福島第一原子力発電所 特定原子力施設に係る実施計画変更比較表（目次）

福島第一原子力発電所 特定原子力施設に係る実施計画変更比較表（第Ⅰ章 2.1 リスク評価の考え方）

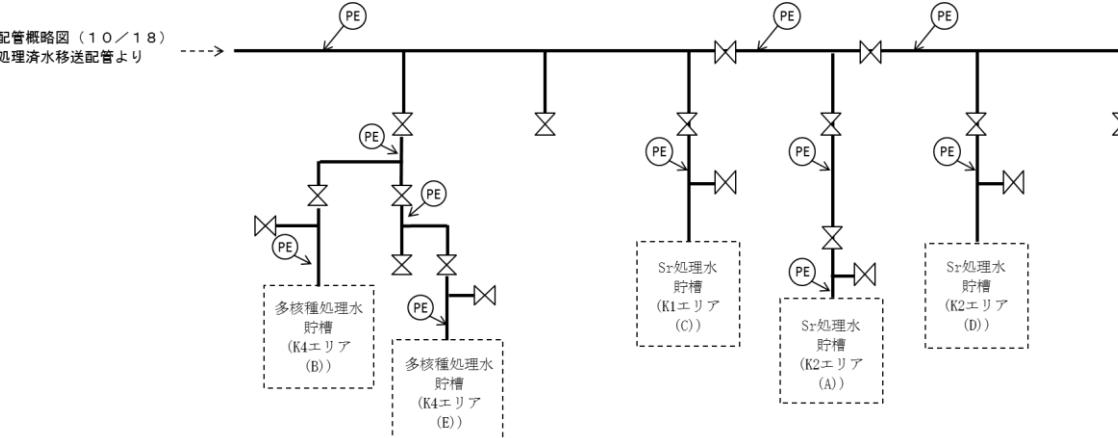
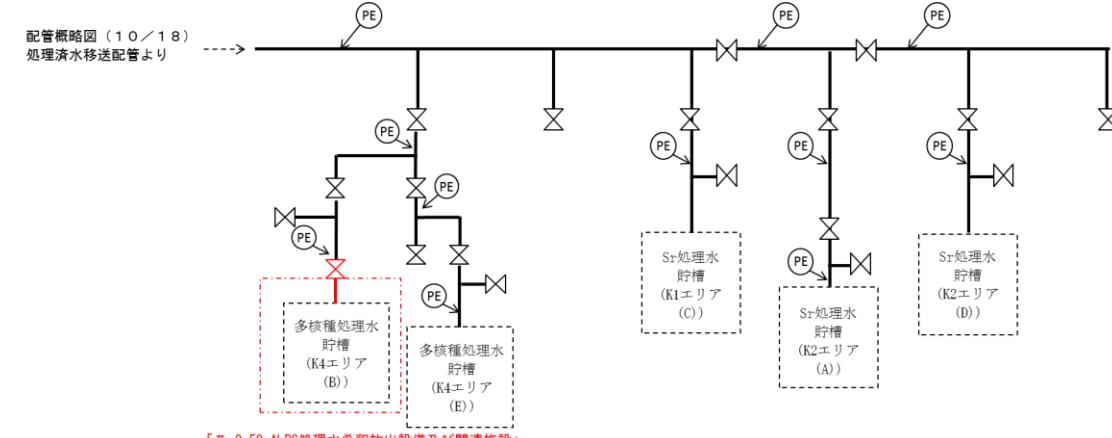
変更前	変更後	変更理由
<p>添付資料一2 放射性液体廃棄物処理設備等に関する構造強度及び耐震性等の評価結果 (中略)</p> <p>1.2.6 配管 1.2.6.1 構造強度評価 1.2.6.1.1 配管（鋼管） 1.2.6.1.1.1 評価箇所 (中略)</p>  <p>記号凡例 PE : ポリエチレン管 図中の番号は、1.2.6.1.1.3の番号に対応する。 ※使用する材料に変更の無い範囲で図に示す 配管構成は変更となる場合がある</p> <p>図-1 配管概略図 (11/18)</p>	<p>添付資料一2 放射性液体廃棄物処理設備等に関する構造強度及び耐震性等の評価結果 (中略)</p> <p>1.2.6 配管 1.2.6.1 構造強度評価 1.2.6.1.1 配管（鋼管） 1.2.6.1.1.1 評価箇所 (中略)</p>  <p>記号凡例 PE : ポリエチレン管 図中の番号は、1.2.6.1.1.3の番号に対応する。 ※使用する材料に変更の無い範囲で図に示す 配管構成は変更となる場合がある</p> <p>「II-2.50 ALPS処理水希釈放出設備及び関連施設」 の配管概略図(1/5)に詳細を記載</p> <p>図-1 配管概略図 (11/18)</p>	<p>添付資料一2 放射性液体廃棄物処理設備等に関する構造強度及び耐震性等の評価結果 (中略)</p> <p>ALPS 処理水希釈放出設備 及び関連施設設置に伴う 配管概略図の変更</p>

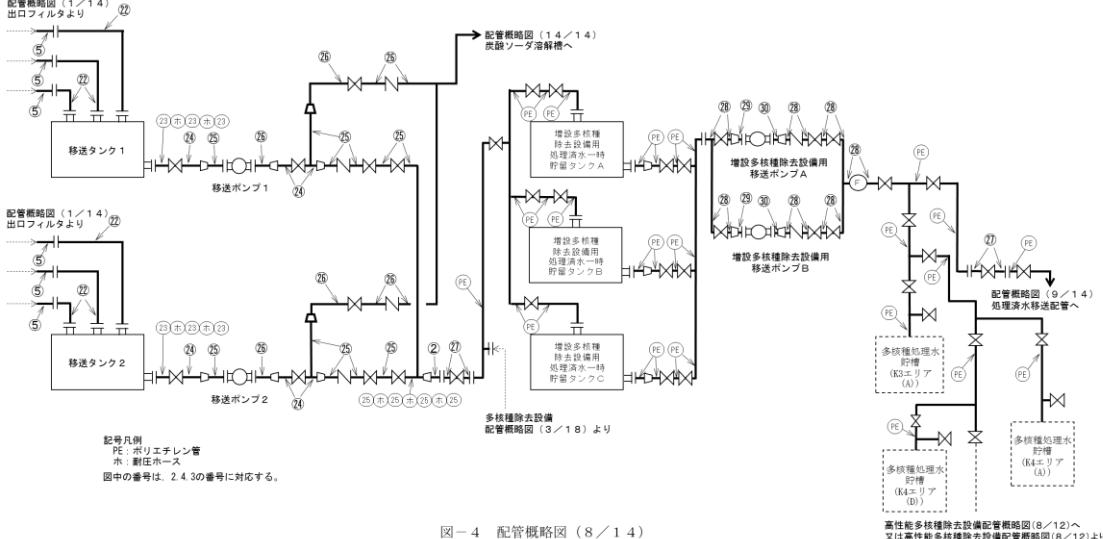
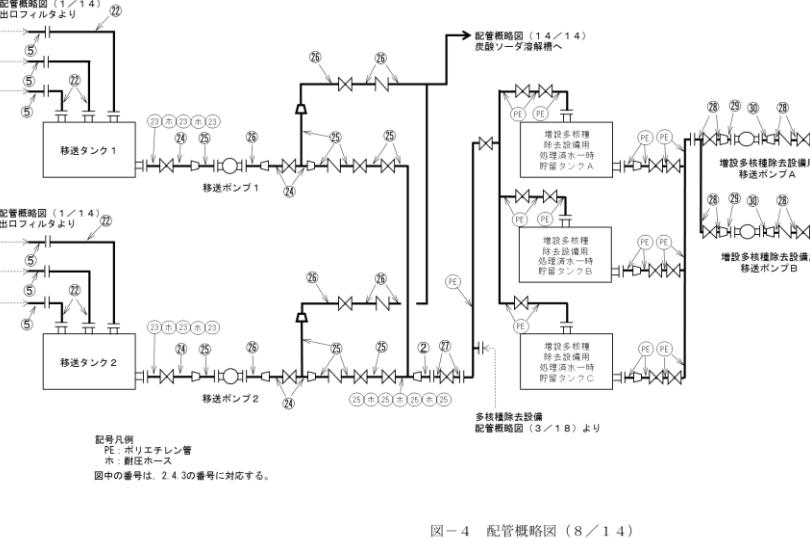
変更前	変更後	変更理由
<p>添付資料-4 増設多核種除去設備の強度に関する計算書 (中略)</p> <p>2.4 主配管 2.4.1 評価箇所 強度評価箇所を図-4に示す。</p> <p>(中略)</p>  <p>図-4 配管概略図 (8/14)</p> <p>記号凡例 PE: ポリエチレン管 ホース: 新生ホース 図中の番号は、2.4.3の番号に対応する。</p> <p>高性能多核種除去設備配管概略図(8/12)へ 又は高性能多核種除去設備配管概略図(8/12)より</p> <p>添付資料-4</p>	<p>添付資料-4 増設多核種除去設備の強度に関する計算書 (中略)</p> <p>2.4 主配管 2.4.1 評価箇所 強度評価箇所を図-4に示す。</p> <p>(中略)</p>  <p>図-4 配管概略図 (8/14)</p> <p>記号凡例 PE: ポリエチレン管 ホース: 新生ホース 図中の番号は、2.4.3の番号に対応する。</p> <p>高性能多核種除去設備配管概略図(8/12)へ 又は高性能多核種除去設備配管概略図(8/12)より</p> <p>「図 2.50 ALPS処理水希釈放出設備及び関連施設」の配管概略図(1/5)に詳細を記載</p> <p>添付資料-4</p>	<p>ALPS 処理水希釈放出設備及び関連施設設置に伴う配管概略図の変更</p>

※2：K4エリアタンクへの配管の一部は、「II 2.50 ALPS 处理水希釈放出設備及び関連施設」と兼用する。

図1 港湾内の海水、海底土及び地下水の放射性物質の低減対策

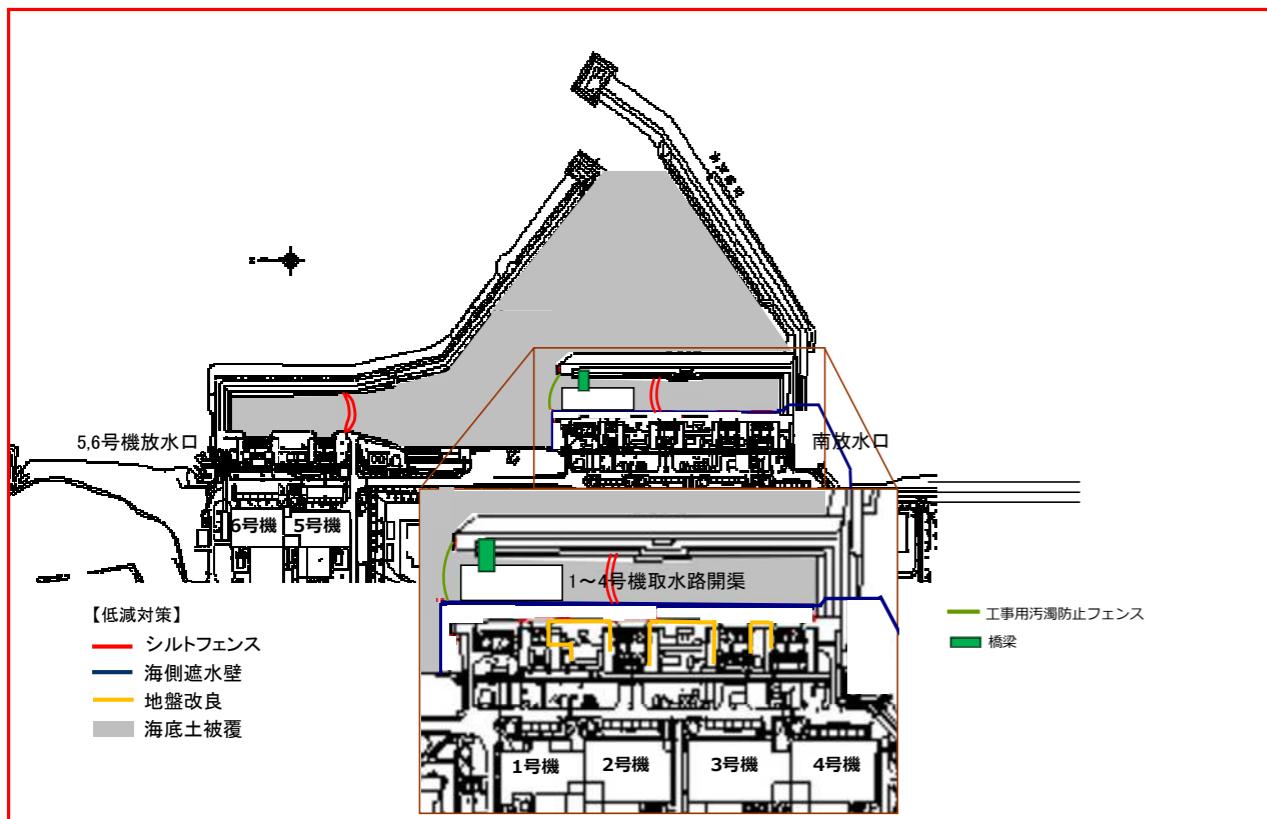
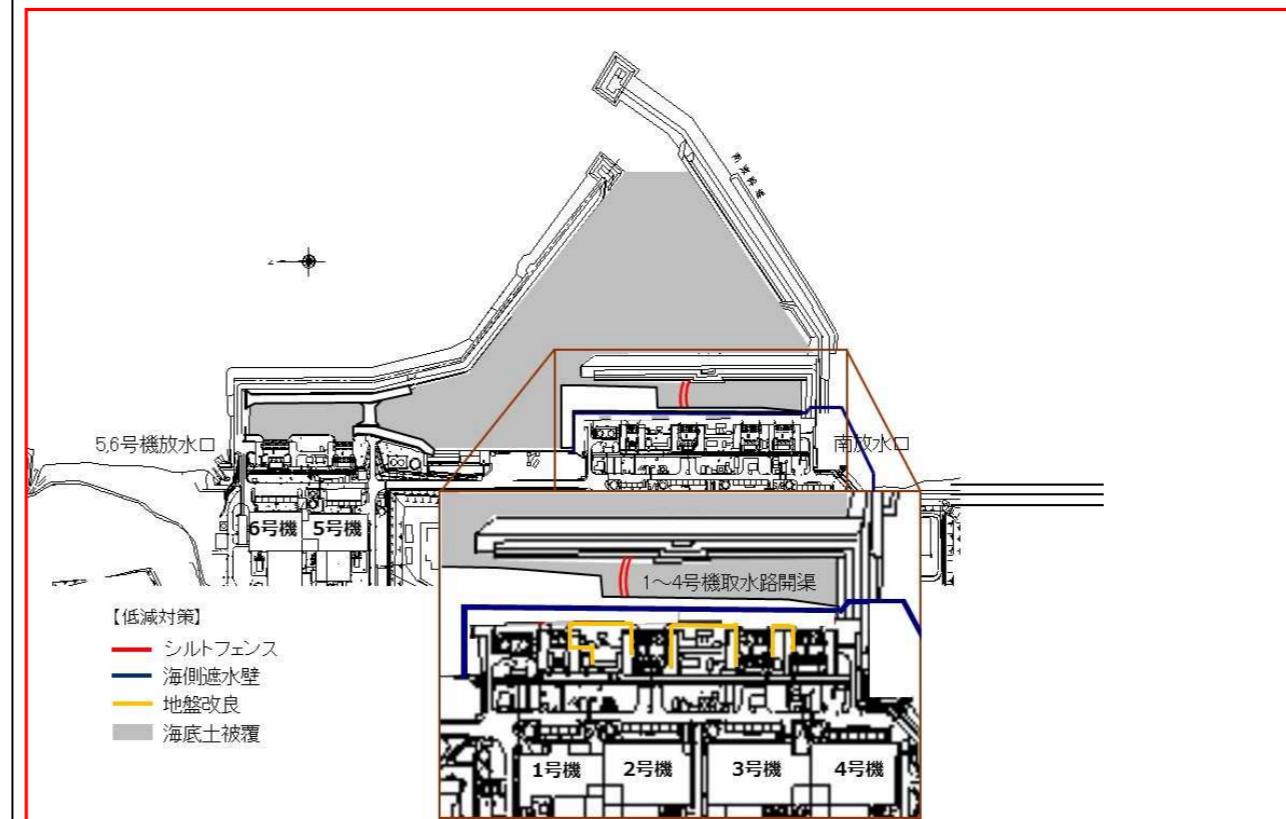
変更前	変更後	変更理由																																																																																																																												
 <p>図2 港湾内外海水及び地下水のモニタリング計画（サンプリング箇所）</p> <p>(中略)</p> <p>表1 港湾内外海水、地下水及び排水路のモニタリング計画（分析項目、頻度）</p> <table border="1"> <thead> <tr> <th rowspan="2">エリア</th> <th rowspan="2">サンプリング箇所</th> <th colspan="4">分析項目、頻度</th> </tr> <tr> <th><math>\gamma</math>線</th> <th>H-3</th> <th>全<math>\beta</math></th> <th>Sr-90</th> </tr> </thead> <tbody> <tr> <td rowspan="2">1～4号機 取水路 開渠内</td> <td>① 1～4号機取水口内南側 (遮水壁前) <sup>※1</sup></td> <td>毎日</td> <td>1回/週</td> <td>毎日</td> <td>1回/週</td> </tr> <tr> <td>② 1～4号機取水口内北側 (東波除堤北側) <sup>※1</sup></td> <td>毎日</td> <td>1回/週</td> <td>毎日</td> <td>1回/週</td> </tr> <tr> <td rowspan="10">港湾内</td> <td>③ 物揚場<sup>※1</sup></td> <td>毎日</td> <td>1回/週</td> <td>毎日</td> <td>1回/週</td> </tr> <tr> <td>④ <u>6号機取水口前<sup>※1</sup></u></td> <td>毎日</td> <td>1回/週</td> <td>毎日</td> <td>—</td> </tr> <tr> <td>⑤ 港湾中央<sup>※1</sup></td> <td>毎日</td> <td>1回/週</td> <td>毎日</td> <td>1回/週</td> </tr> <tr> <td>⑥ 港湾内北側<sup>※1</sup></td> <td>毎日</td> <td>1回/週</td> <td>毎日</td> <td>1回/週</td> </tr> <tr> <td>⑦ 港湾内東側<sup>※1</sup></td> <td>毎日</td> <td>1回/週</td> <td>毎日</td> <td>—</td> </tr> <tr> <td>⑧ 港湾内南側<sup>※1</sup></td> <td>毎日</td> <td>1回/週</td> <td>毎日</td> <td>—</td> </tr> <tr> <td>⑨ 港湾内西側<sup>※1</sup></td> <td>毎日</td> <td>1回/週</td> <td>毎日</td> <td>—</td> </tr> <tr> <td>⑩ 港湾口<sup>※1</sup></td> <td>毎日</td> <td>1回/週</td> <td>毎日</td> <td>1回/週</td> </tr> </tbody> </table> <p>(中略)</p>	エリア	サンプリング箇所	分析項目、頻度				$\gamma$ 線	H-3	全 $\beta$	Sr-90	1～4号機 取水路 開渠内	① 1～4号機取水口内南側 (遮水壁前) <sup>※1</sup>	毎日	1回/週	毎日	1回/週	② 1～4号機取水口内北側 (東波除堤北側) <sup>※1</sup>	毎日	1回/週	毎日	1回/週	港湾内	③ 物揚場 <sup>※1</sup>	毎日	1回/週	毎日	1回/週	④ <u>6号機取水口前<sup>※1</sup></u>	毎日	1回/週	毎日	—	⑤ 港湾中央 <sup>※1</sup>	毎日	1回/週	毎日	1回/週	⑥ 港湾内北側 <sup>※1</sup>	毎日	1回/週	毎日	1回/週	⑦ 港湾内東側 <sup>※1</sup>	毎日	1回/週	毎日	—	⑧ 港湾内南側 <sup>※1</sup>	毎日	1回/週	毎日	—	⑨ 港湾内西側 <sup>※1</sup>	毎日	1回/週	毎日	—	⑩ 港湾口 <sup>※1</sup>	毎日	1回/週	毎日	1回/週	 <p>図2 港湾内外海水及び地下水のモニタリング計画（サンプリング箇所）</p> <p>(中略)</p> <p>表1 港湾内外海水、地下水及び排水路のモニタリング計画（分析項目、頻度）</p> <table border="1"> <thead> <tr> <th rowspan="2">エリア</th> <th rowspan="2">サンプリング箇所</th> <th colspan="4">分析項目、頻度</th> </tr> <tr> <th><math>\gamma</math>線</th> <th>H-3</th> <th>全<math>\beta</math></th> <th>Sr-90</th> </tr> </thead> <tbody> <tr> <td rowspan="2">1～4号機 取水路 開渠内</td> <td>① 1～4号機取水口内南側 (遮水壁前) <sup>※1</sup></td> <td>毎日</td> <td>1回/週</td> <td>毎日</td> <td>1回/週</td> </tr> <tr> <td>② 1～4号機取水口内北側 (東波除堤北側) <sup>※1</sup></td> <td>毎日</td> <td>1回/週</td> <td>毎日</td> <td>1回/週</td> </tr> <tr> <td rowspan="10">港湾内</td> <td>③ 物揚場<sup>※1</sup></td> <td>毎日</td> <td>1回/週</td> <td>毎日</td> <td>1回/週</td> </tr> <tr> <td>④ <u>5号機取水口前<sup>※1</sup></u></td> <td>毎日</td> <td>1回/週</td> <td>毎日</td> <td>—</td> </tr> <tr> <td>⑤ 港湾中央<sup>※1</sup></td> <td>毎日</td> <td>1回/週</td> <td>毎日</td> <td>1回/週</td> </tr> <tr> <td>⑥ 港湾内北側<sup>※1</sup></td> <td>毎日</td> <td>1回/週</td> <td>毎日</td> <td>1回/週</td> </tr> <tr> <td>⑦ 港湾内東側<sup>※1</sup></td> <td>毎日</td> <td>1回/週</td> <td>毎日</td> <td>—</td> </tr> <tr> <td>⑧ 港湾内南側<sup>※1</sup></td> <td>毎日</td> <td>1回/週</td> <td>毎日</td> <td>—</td> </tr> <tr> <td>⑨ 港湾内西側<sup>※1</sup></td> <td>毎日</td> <td>1回/週</td> <td>毎日</td> <td>—</td> </tr> <tr> <td>⑩ 港湾口<sup>※1</sup></td> <td>毎日</td> <td>1回/週</td> <td>毎日</td> <td>1回/週</td> </tr> </tbody> </table> <p>(中略)</p>	エリア	サンプリング箇所	分析項目、頻度				$\gamma$ 線	H-3	全 $\beta$	Sr-90	1～4号機 取水路 開渠内	① 1～4号機取水口内南側 (遮水壁前) <sup>※1</sup>	毎日	1回/週	毎日	1回/週	② 1～4号機取水口内北側 (東波除堤北側) <sup>※1</sup>	毎日	1回/週	毎日	1回/週	港湾内	③ 物揚場 <sup>※1</sup>	毎日	1回/週	毎日	1回/週	④ <u>5号機取水口前<sup>※1</sup></u>	毎日	1回/週	毎日	—	⑤ 港湾中央 <sup>※1</sup>	毎日	1回/週	毎日	1回/週	⑥ 港湾内北側 <sup>※1</sup>	毎日	1回/週	毎日	1回/週	⑦ 港湾内東側 <sup>※1</sup>	毎日	1回/週	毎日	—	⑧ 港湾内南側 <sup>※1</sup>	毎日	1回/週	毎日	—	⑨ 港湾内西側 <sup>※1</sup>	毎日	1回/週	毎日	—	⑩ 港湾口 <sup>※1</sup>	毎日	1回/週	毎日	1回/週	<p>ALPS 处理水希釈放出に向けた仕切堤設置 記載の適正化（サンプリング箇所の明確化） 記載の適正化（現場の実態に沿った図面の反映）</p>

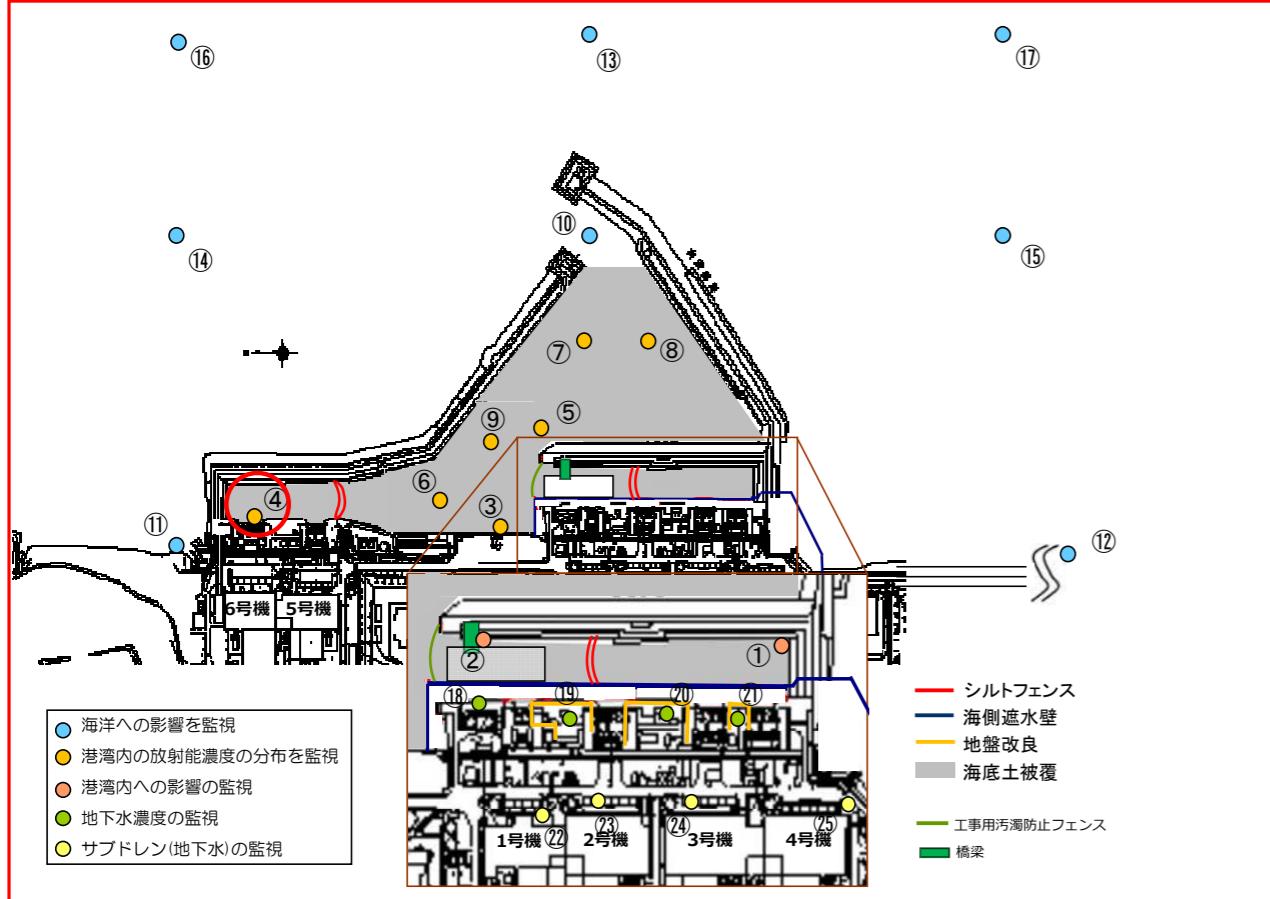
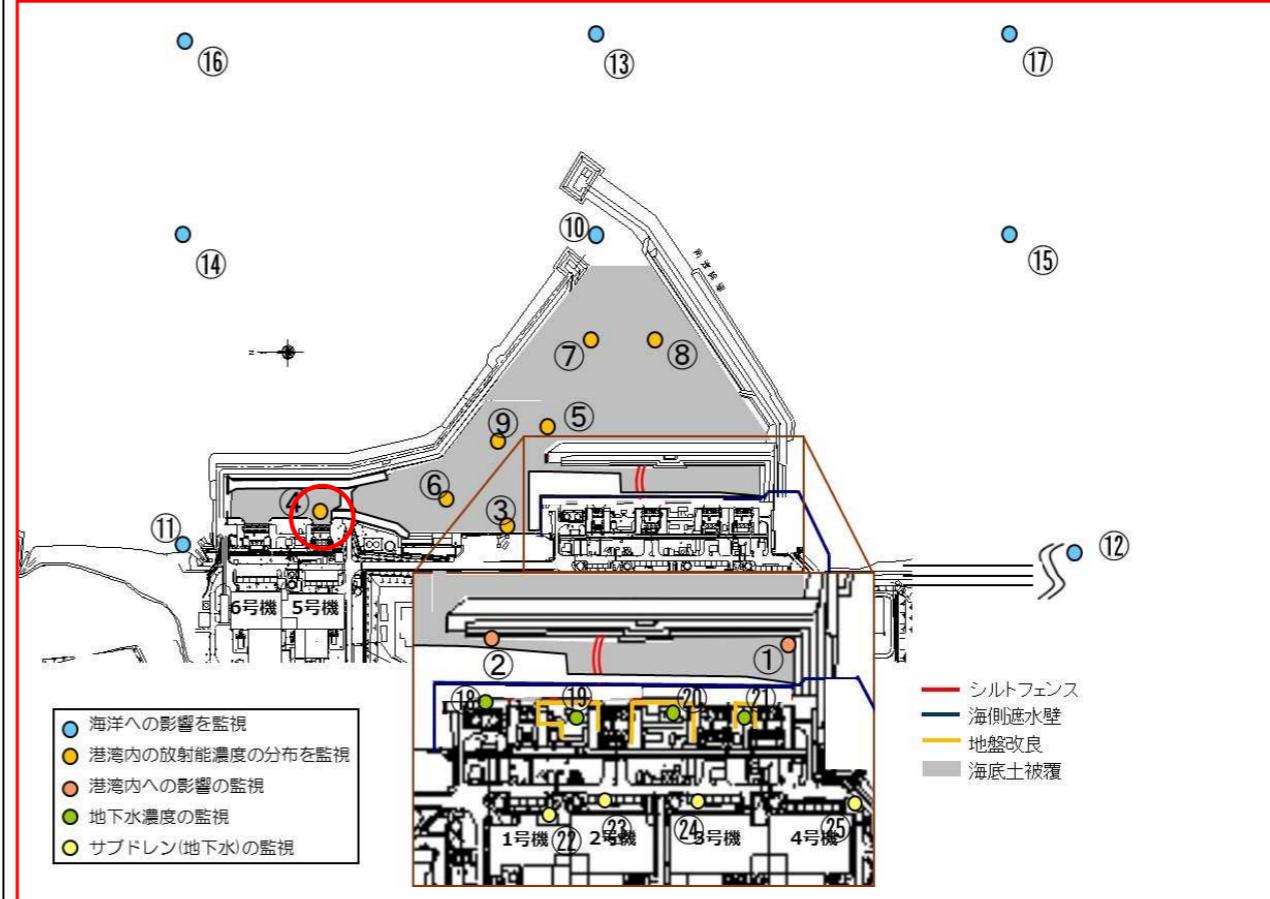
変更前	変更後	変更理由
	 <p>The diagram illustrates the conceptual design of the seawater intake equipment. It shows a cross-section of the intake structures. On the left, a red box highlights the '透過防止工一部撤去' (removal of part of the penetration prevention work) and the '※発電所港湾外から取水' (intake from outside the power plant port). On the right, another red box highlights the '仕切堤' (sealing dike) and the note '※1-4号機取水路開渠側からの取水を抑制' (suppress intake from the side of the 1-4号機 intake channel opening). Arrows indicate the flow of water through the intake structures.</p> <p>図4 海水取水設備概念図</p>	海水取水設備概念図の追加
